平成 30 年 10 月 25 日
株式会社トヨタカスタマイジング&ディベロップメント

モデリスタ用品「カラークロームフィールド用ラゲージ LED」 自主改善のお知らせ

改善箇所説明図

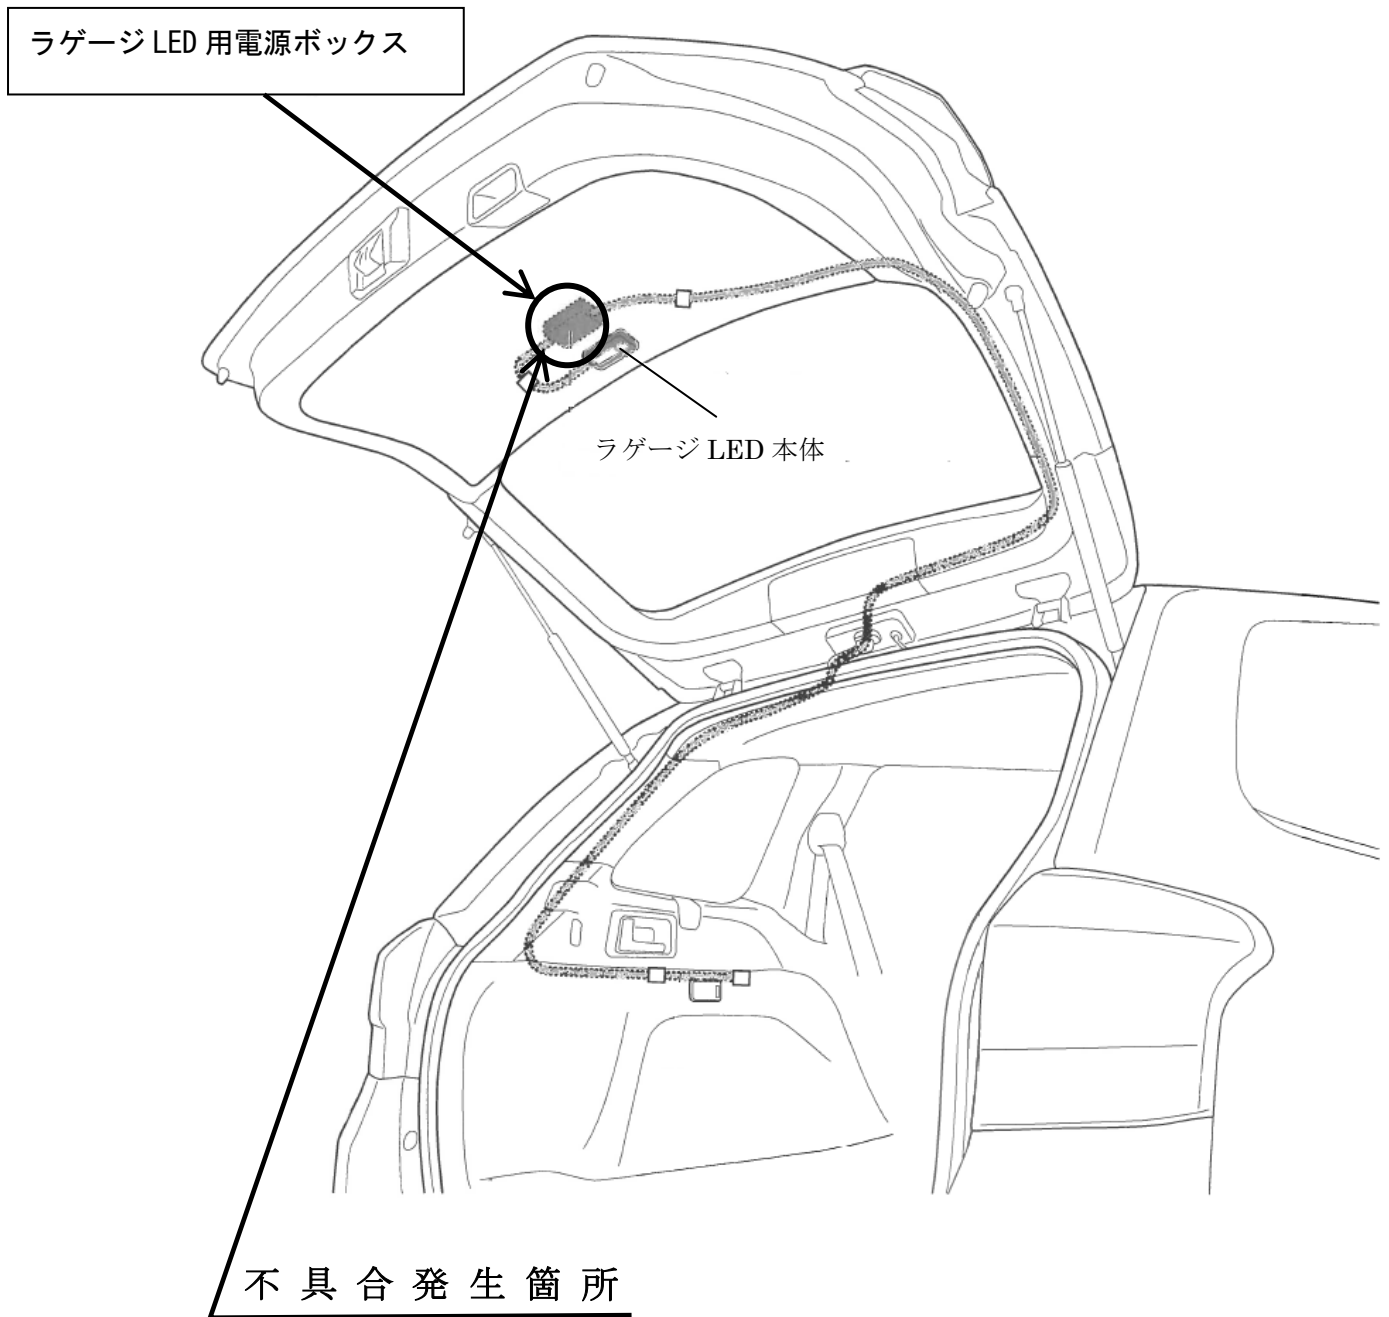
販売店装着オプションのラゲージ LED において、車両に接続する電源ボックスの配線が不適切なため、エンジンスイッチがオフ状態でも微小電流が流れ、長期間車両を使用しない場合、早期にバッテリーが上がることがある。

改善品の電源ボックスに交換及び取扱書の差替えを行う。
また、車両バッテリーの点検を実施し、基準値以下であればバッテリーを充電する。
